DYNACORD[®] SERVICE INFORMATION	GERÄT / TYPE:	ADS / ADD-two
	Int. No.	3 / 90
	Datum / Date:	28. 06. 90

Ab sofort steht eine neue Software-Version 2.00 für ADS, ADD-two zur Verfügung.

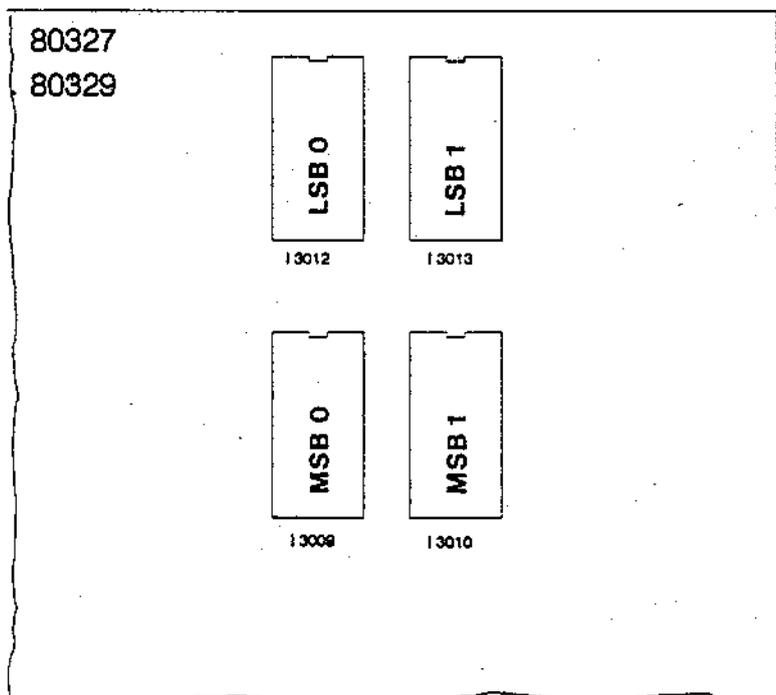
Die EPROM's gehören nach Ihrer Bezeichnung und der angegebenen Markierung (siehe Skizze) auf der Printplatte (80327 ADS, 80329 ADD-two) in die IC-Sockel eingesetzt.

ACHTUNG: Die ADS Software 2.00 wurde um 2 EPROM's erweitert. (Lieferumfang 4 EPROM's)
